美浜発電所、高浜発電所、大飯発電所 安全審査資料
資料番号 6
令和2年9月23日

美浜発電所3号炉、
高浜発電所1、2、3、4号炉
及び大飯発電所3、4号炉

新知見への適合状況説明資料
(DNPに対する防護)
コメント回答資料
<建物・構築物の評価手法>

令和2年9月
関西電力株式会社

図1 既認可の評価手法の概要図

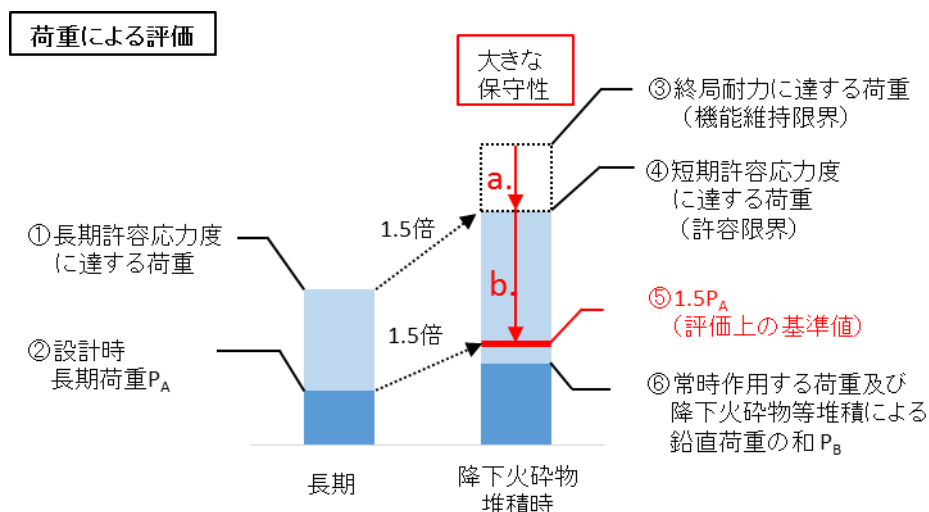
静的負荷に対する建物・構築物の評価手法を説明すること。

既認可の評価の概要図を図1に示す。既認可の評価では、建設時に設計条件とした②設計時長期荷重 P_A が①長期許容応力度に達する荷重を下回ること及び鋼材の長期許容応力度に対する短期許容応力度の比が1.5 (④短期許容応力度に達する荷重が①の1.5倍) であることから、②設計時長期荷重 P_A に対する、⑥常時作用する荷重及び降下火砕物等堆積による鉛直荷重の和 P_B の比 P_C が、1.5を超えないこと (⑥が⑤ $1.5P_A$ を超えないこと) を確認することで、間接的に常時作用する荷重及び降下火砕物堆積等による鉛直荷重により部材に発生する応力が短期許容応力度を下回することを確認した。

なお、既認可の評価手法は以下の2点において大きな保守性を有する評価手法である。

- a. 許容限界について、降下火砕物堆積時における建屋への要求機能より設定すれば③終局耐力に達する荷重であるところ、保守的に④短期許容応力度に達する荷重を許容限界と設定したこと。
- b. 評価部材の種類や諸元によらず荷重のみで評価できる簡易評価を実施するために、部材が④短期許容応力度に達する荷重を下回る⑤ $1.5P_A$ を評価上の基準値としたこと。
